Comité vélo du XVIIIème
9 mai 2017

Porte de la Chapelle

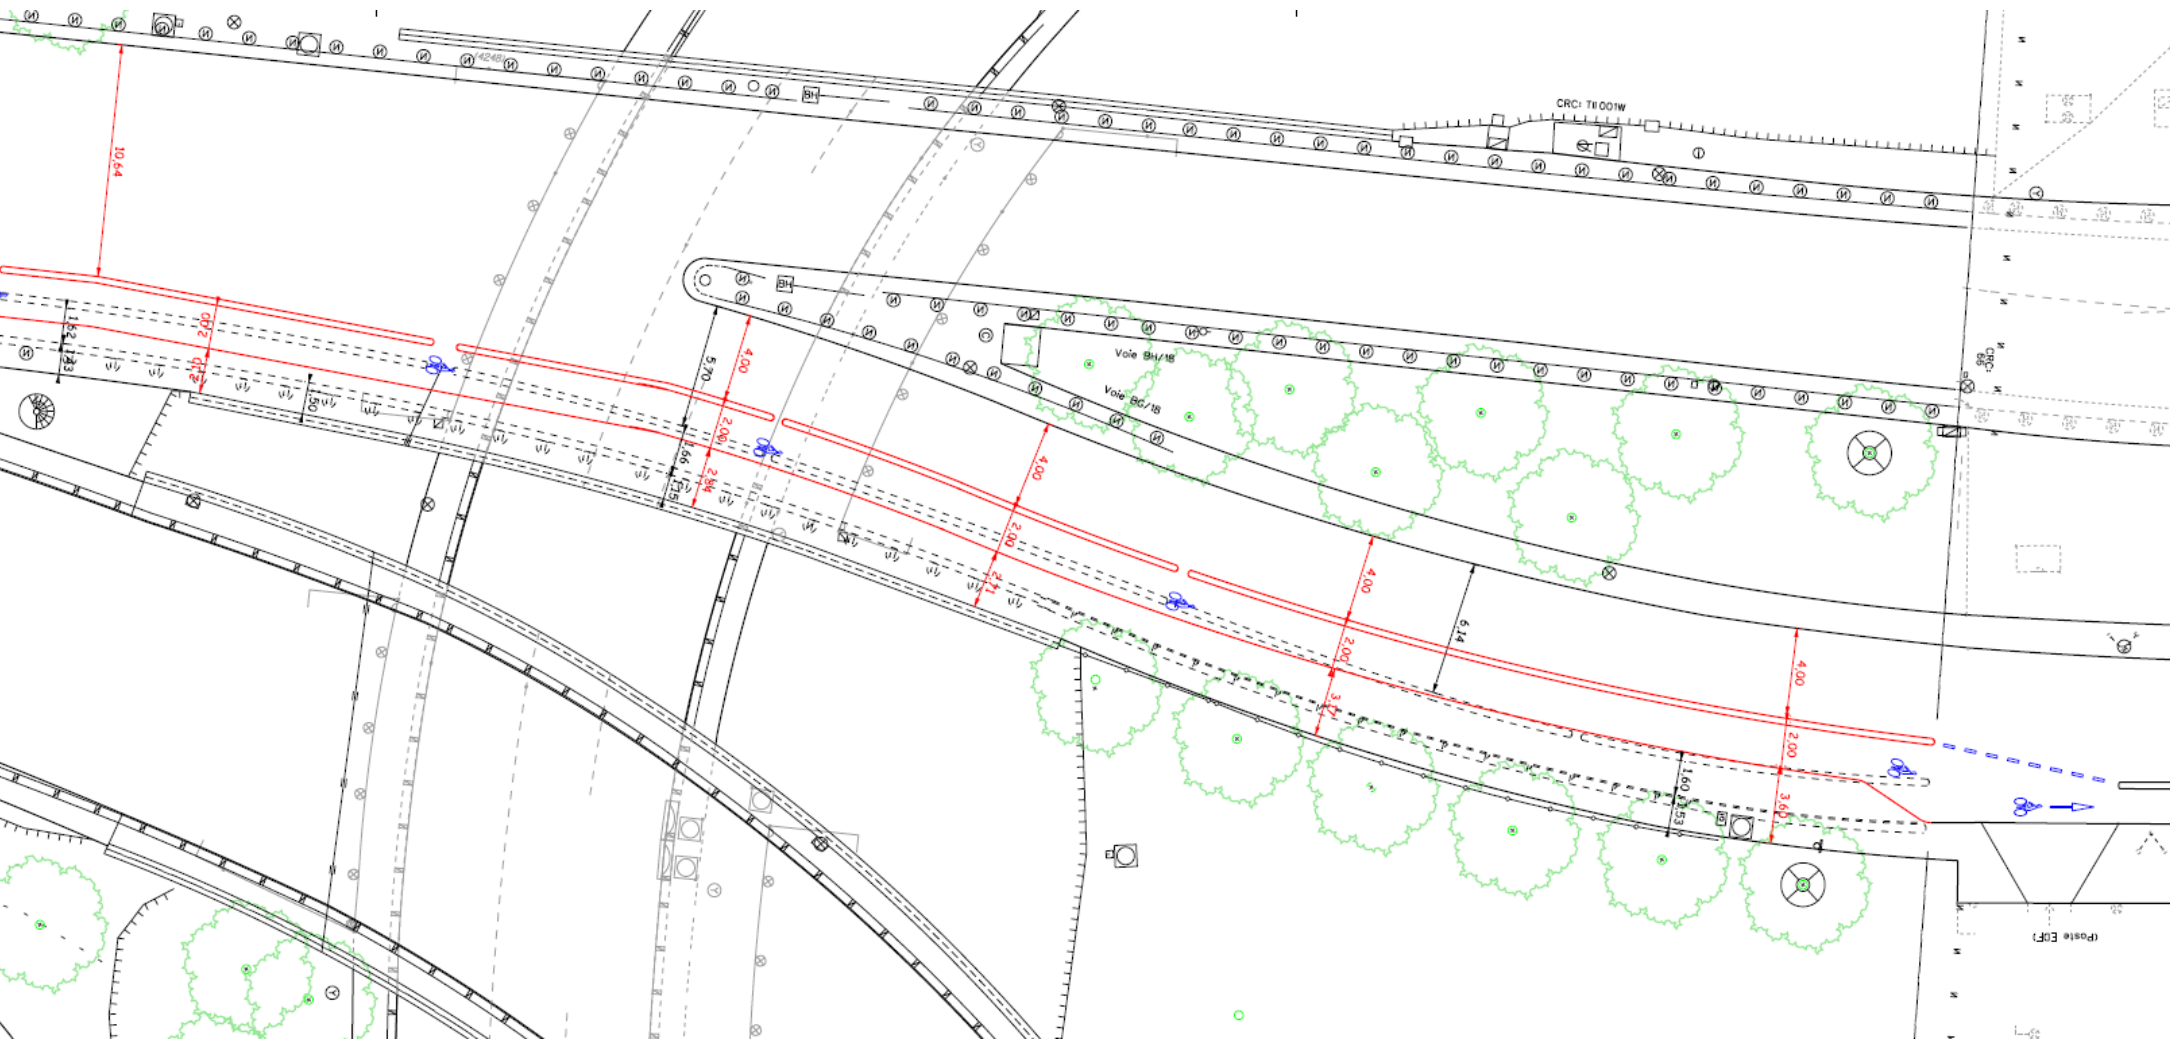
Continuité cyclable dangereuse : longue (50 m), et en conflit avec l'entrée du périphérique

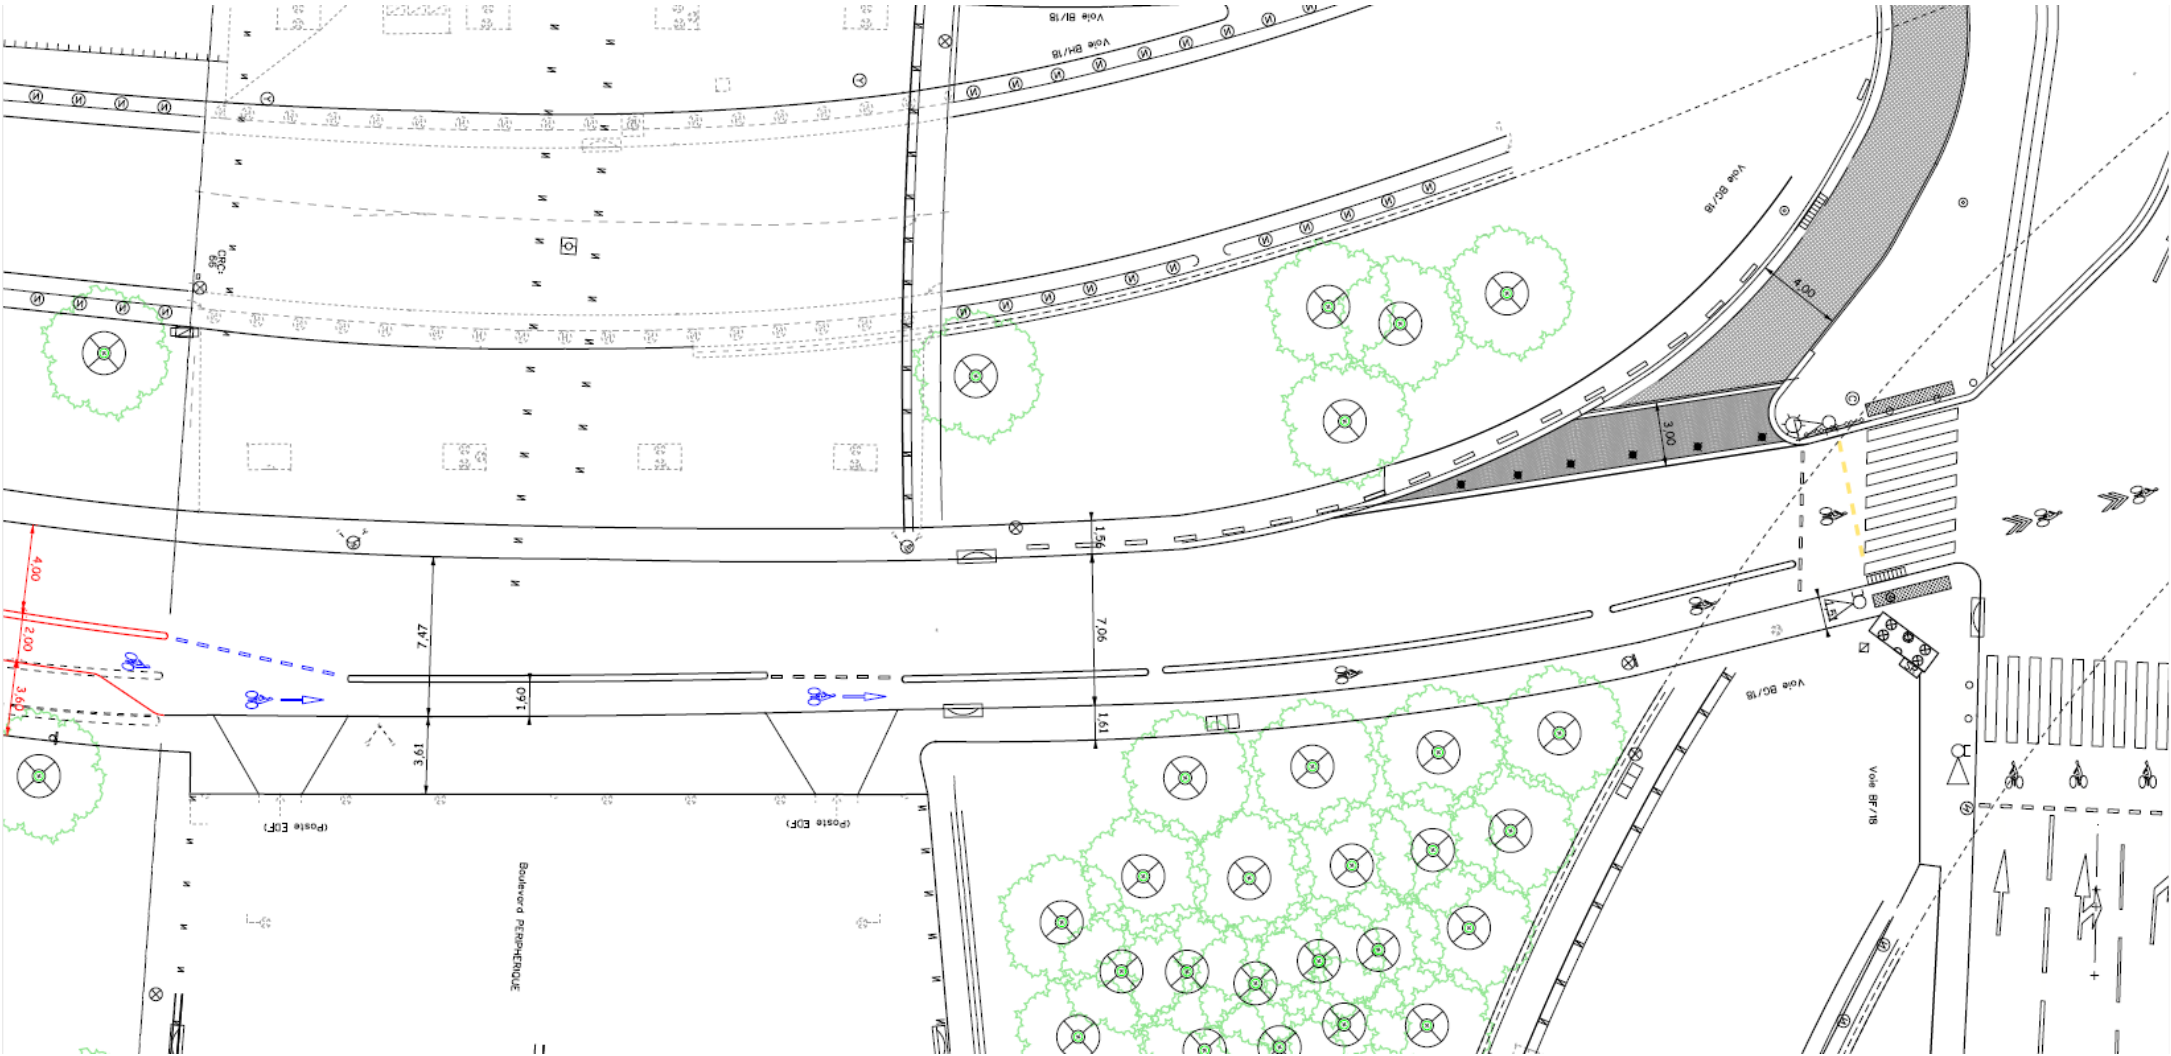
Absence de continuité piétonne malgré un besoin
